日立マイクロコンピュータ技術情報

株式会社 日立製作所 半導体グループ

題 目	SH7616 デバッガ使用時における制限範囲について	発行番号	TN-SH7-392A		
		分類	1. 仕様変更 2. ドキュメント訂正追加等 ③ 使用上の注意事項		
適 用 製 品	HD6417616F	対象ロット等	SH7616 ハードウェア マニュアル (ADJ-602-264)	Rev.	有効期限
		週コード:02xx		第 1 版	永年

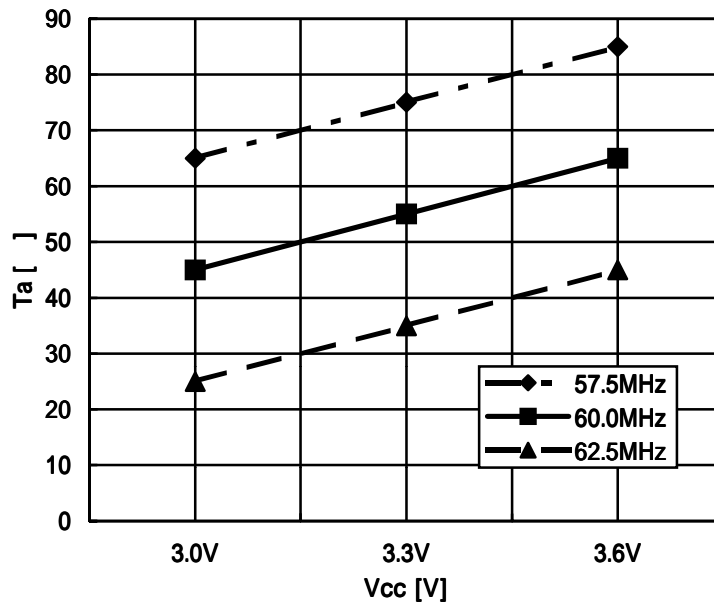
SH7616(週コード:02xx)に H-UDI デバッガを接続して使用する場合、内部クロック(f)周波数、周囲温度、電源電圧に応じて、H-UDI デバッガの動作範囲が下図のように制限されます。

各周波数のグラフ線の右下側が各周波数に対応した動作可能範囲となりますので、この範囲内でご使用ください。
